CCR-VIA -- COMITATO DI COORDINAMENTO REGIONALE PER LA VALUTAZIONE D'IMPATTO AMBIENTALE

Giudizio n° 4214 **Del** **23/04/2024**
Prot. n° 24/034208 **Del** **29/01/2024**

Oggetto: Modifica della soluzione di elettrodotto 20 kV da aerea a interrata, a servizio di impianto fotovoltaico a terra in area idonea art. 20 D.Lgs 199/2021 e ss.mm.ii.

Verifica Preliminare – V.P. – art. 6 comma 9 D.Lgs. 152/06 e ss.mm.ii.
Variazione soluzione tracciato elettrodotto 20 kV, da aerea a interrata, su strada pubblica

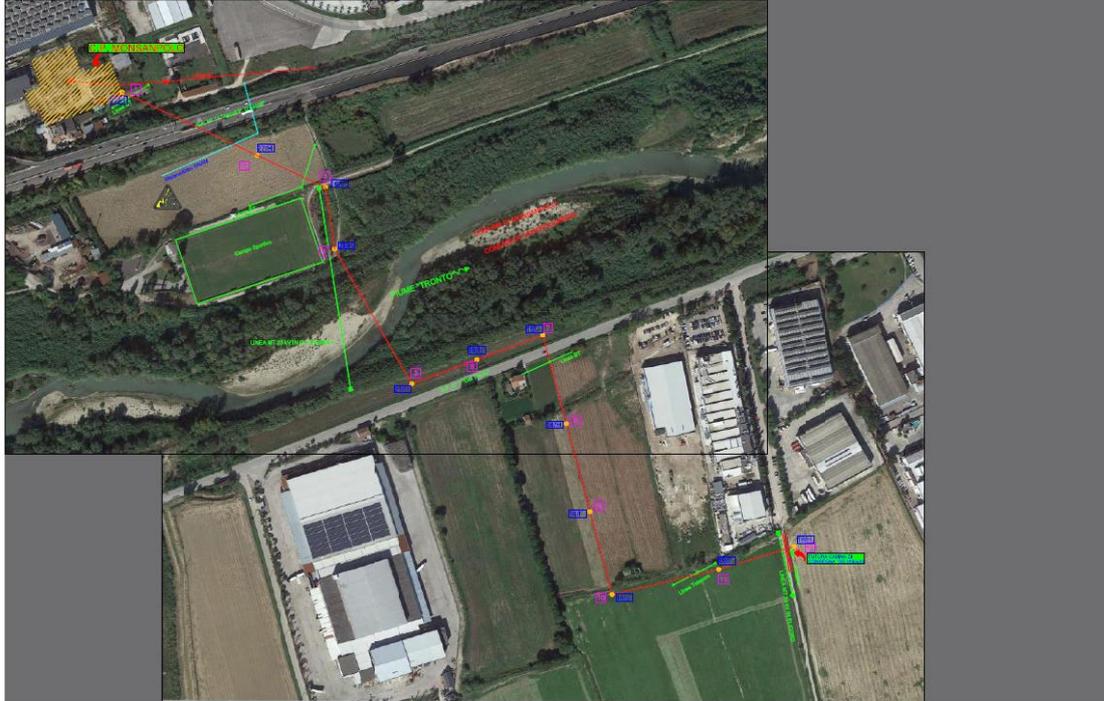
Successivamente, con nota acquisita in atti al n. 0430806/23 del 23/10/2023, la Gran Paradiso Capital srl, ha fatto istanza di Verifica Preliminare vista la necessità di effettuare le seguenti modifiche:

- **Variazione soluzione tracciato elettrodotto 20 kV, da aerea a interrata, su strada pubblica e privata, in riferimento anche a Parere positivo con prescrizioni da parte emesso dalla Soprintendenza Speciale per il Piano Nazionale di Ripresa e Resilienza Class. 34.43.01 del 15/02/2023, reso nell'ambito di procedimento in corso di Autorizzazione Unica ex art. 12 D.Lgs 387/2003.**

Ai fini istruttori è stata utilizzata la tavola allegata dal proponente al *modello 6*, illustrato di seguito.
